工程签证审批单 (I类项目)

编号: LNSSWY-JP-023-003

中浩德山水文苑示范区项目景观工程-签证(中心水景周边地面增加钢筋)

中心水景铺装基础临时增加钢筋签证 面积 217.09

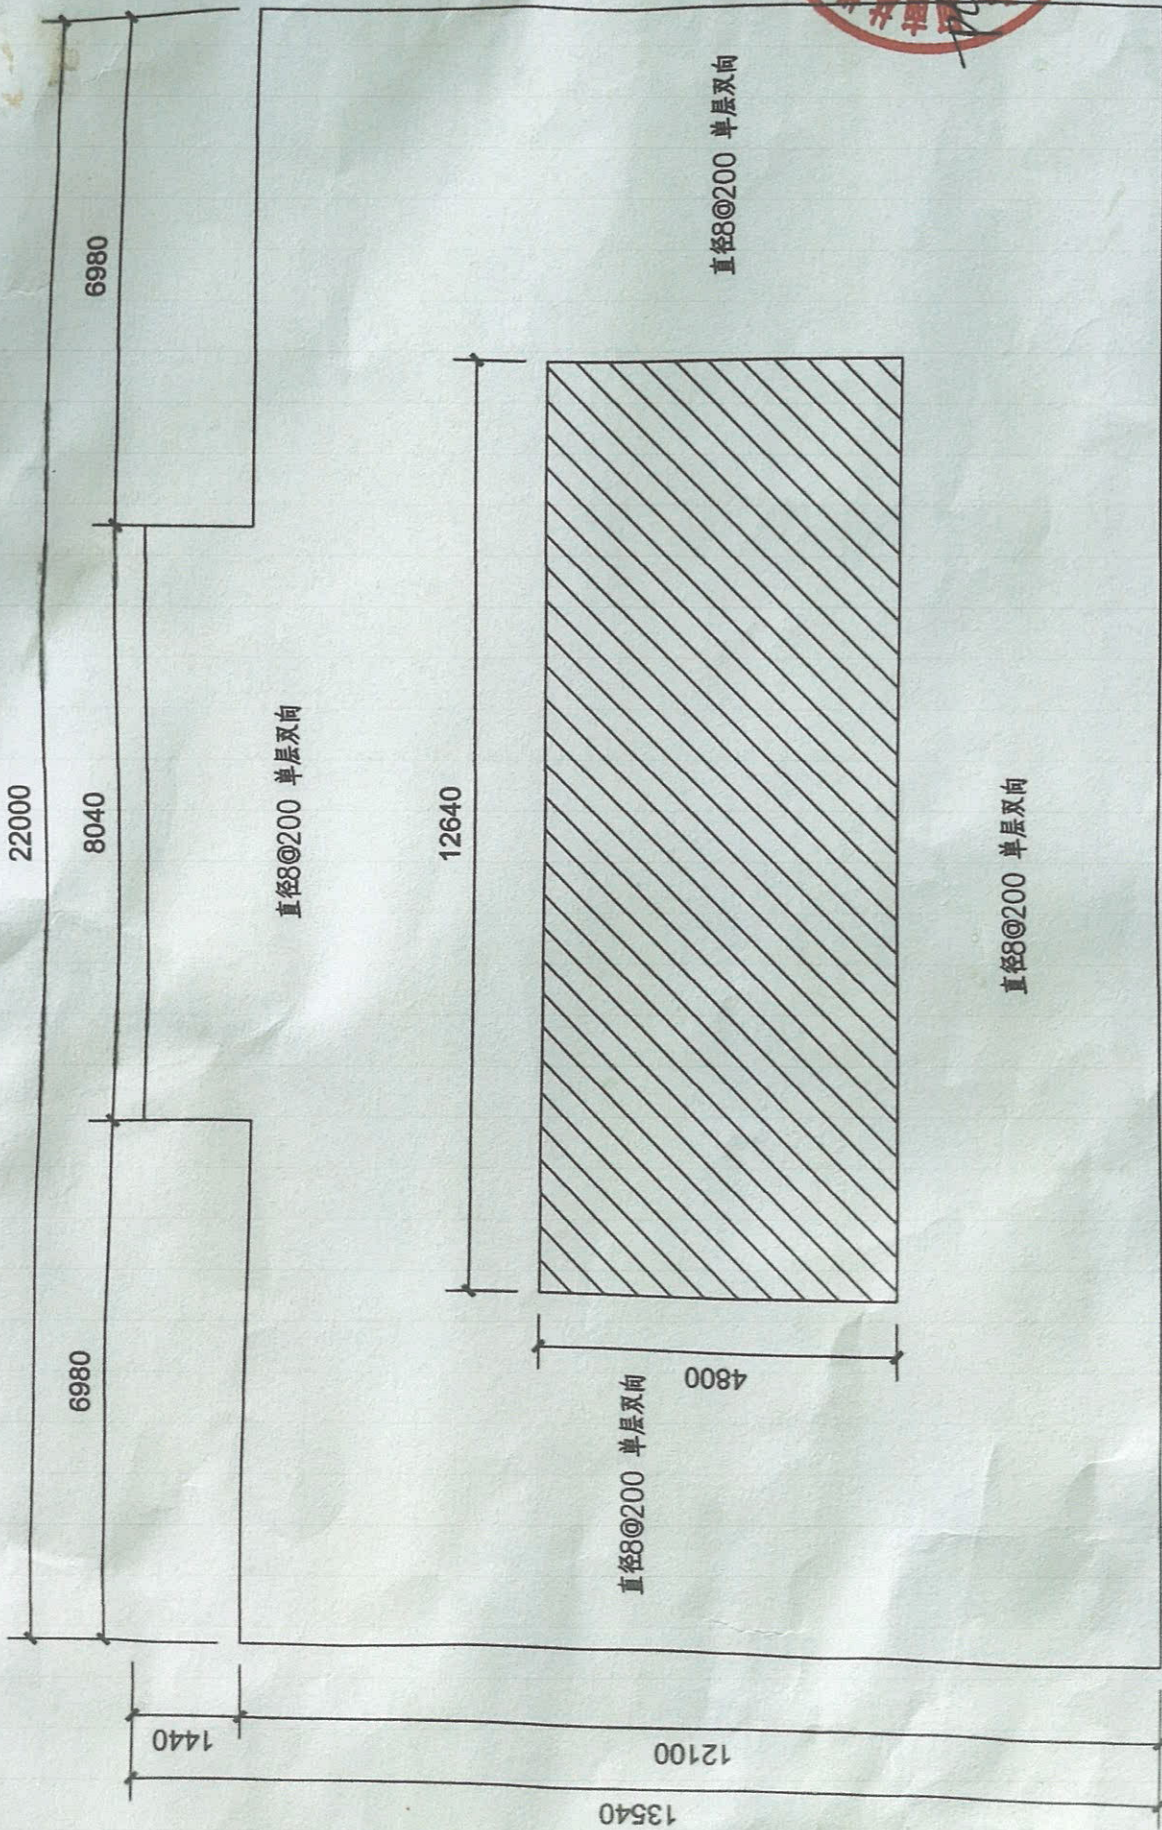
项目名称	洛宁山水文苑项目	工程名称	洛宁项目售楼部展示区景观工程
归属合同	洛宁项目售楼部展示区景观工程施工合同	合同编号	LNSSWY-JP-023
签证部位	建筑南侧平台		
签证内容	<p>签证内容: 工程量、工日、签证部位 (此页附《工程预签证单》及相关内容)</p> <p>建筑南侧平台增加钢筋, 直径 8 间距 200, 面积 217.09m²。详见现场收方表。</p> <p style="text-align: center;">  </p> <p>经办人签字/日期: 陈金忠 2022.3.21</p>		
项目工程部门/景观工程技术部	<p>签证工程量复核说明:</p> <p>因售楼部南侧示范区回填层过高, 避免后期沉降故在原设计素混凝土上增加钢筋。</p> <p>工程质量验收结果: <input checked="" type="checkbox"/>合格 <input type="checkbox"/>不合格</p> <p>专业工程管理岗签字/日期: 李东伟 2022.3.21</p> <p>部门经理签字/日期: 姜朝辉 2022.3.21</p>		
成本管理部门	<p>签证工程量复核结果:</p> <p>工程质量验收结果: <input type="checkbox"/>合格 <input type="checkbox"/>不合格</p>

序号	项目名称	项目特征	单位	工程量	综合单价(元)		合计	备注
						其中:主材		
1	钢筋	1.规格型号:HRB400直径10以内 2.钢筋制作、安装及为满足图纸设计而进行的必要措施 3.其它满足规范和设计图纸要求	t	0.858	6500.00	5000.00	5574.19	按合同价格计入
2	合计						5574.19

经双方协商一致,本次金额为5500元.
